BOMEN EFFECT ANALYSE
WINKELCENTRUM VELDEN 2B,
AMERSFOORT VATHORST
FEBRUARI 2014/ B4604

COPIJN BOOMSPECIALISTEN B.V.

Opdrachtgever	: OBV CV
Contactpersoon opdrachtgever:	R. Beniers
Boomtechnisch adviseur	: M. Brunings
Projectleider Copijn	: J. Hilbert

Ontwerp Vathorst Velden 2B rond bomen

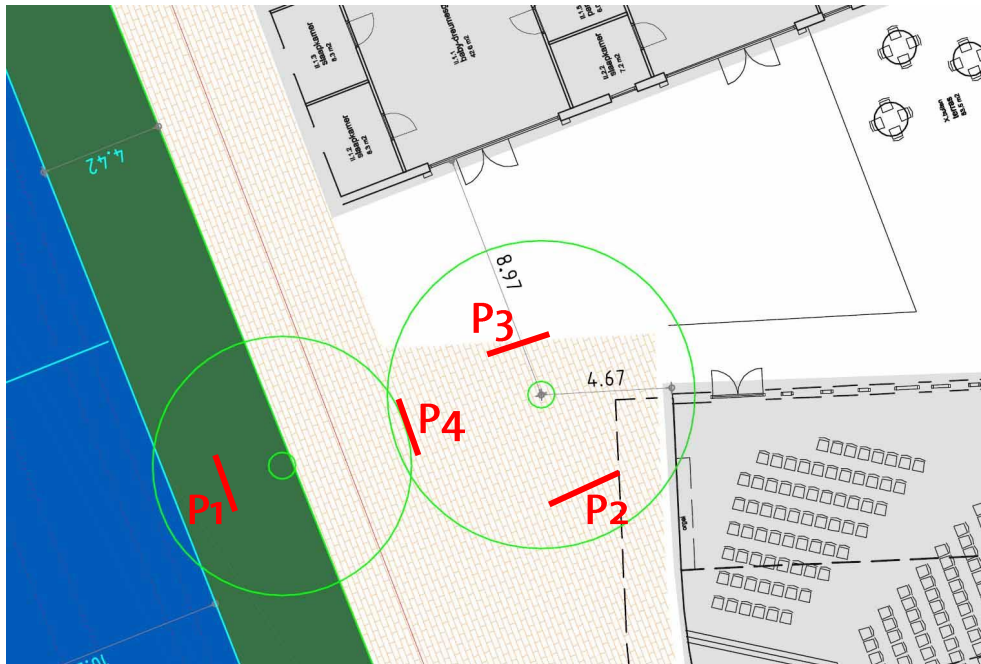
Aan de oostzijde zal op ca. 4,5 m afstand van boom 1 een kerkgebouw met een hoogte van 9,5 m gerealiseerd worden. De fundering en gevel vallen hiermee nog binnen de kroonprojectie.

Aan de noordzijde komt een multifunctioneel gebouw met een hoogte van 14,5 m. De afstand van dit gebouw tot de boom bedraagt ca. 9 m.

In het openbare gebied is een klinkerverharding voorzien. Boom 1 komt volgens de tekening volledig in deze verharding te staan.

Boom 1 komt conform het ontwerp volledig in de verharding te staan. Hierbij is nog open wat de inrichting van het terras tussen de gebouwen zal worden. Uitgaande van een wortelstelsel dat bij benadering de afmetingen van de vrij symmetrische kroon heeft, zal door de realisatie van gebouw A een deel van de kroon en de beworteling verwijderd moeten worden. Het gaat hierbij om 10 tot 15%. Hierbij is rekening gehouden met een (bredere) funderingsstrook onder het gebouw en de nodige werkruimte voor de realisatie.

Pal naast boom 2 wordt een klinkerweg aangelegd die een hoge verkeersbelasting moet kunnen dragen. Een deel van het bestaande wortelpakket zal aan de andere kant moeten verdwijnen wanneer het talud voor de nieuwe watergang volgens plan wordt aangelegd. Tussen beide bomen moet tevens voldoende doorrijhoogte zijn.

Behoud van de twee bomen conform het plan is niet realistisch.

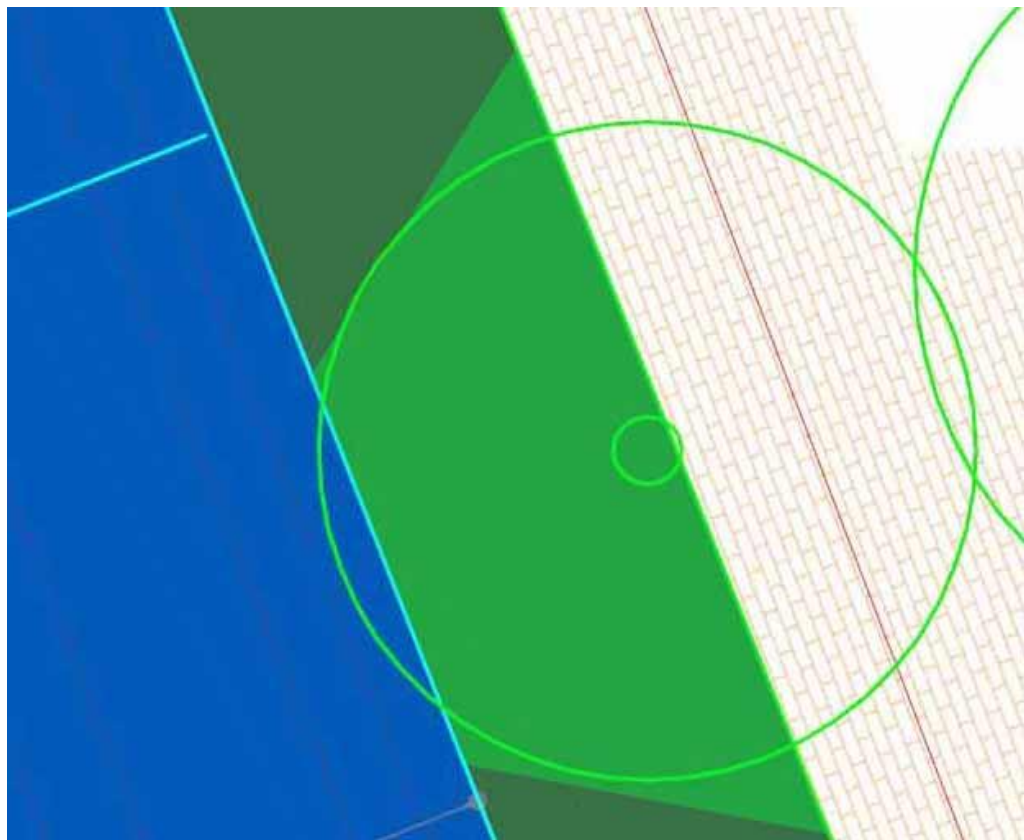
Aan de westzijde komt een nieuwe watergang. Boom 2 staat dan straks aan de rand van een talud (oever). Aanleggen van dit talud conform plan leidt tot verlies van een essentieel deel van het wortelpakket.

Dit is relatief eenvoudig op te lossen wanneer men toestaat dat de oever ter hoogte van de boom niet afgegraven wordt maar het bestaande maaiveld wordt aangehouden.

Hiervoor moet een keerconstructie aangelegd worden.

In onderstaande tekening is lichtgroen de zone aangegeven die minimaal nodig is om voldoende ruimte voor de boom te creëren.

De lichtgroene zone geeft aan waar de nieuwe oever (donkergroen) niet met een talud wordt aangelegd. Hier wordt het huidige maaiveld aangehouden.
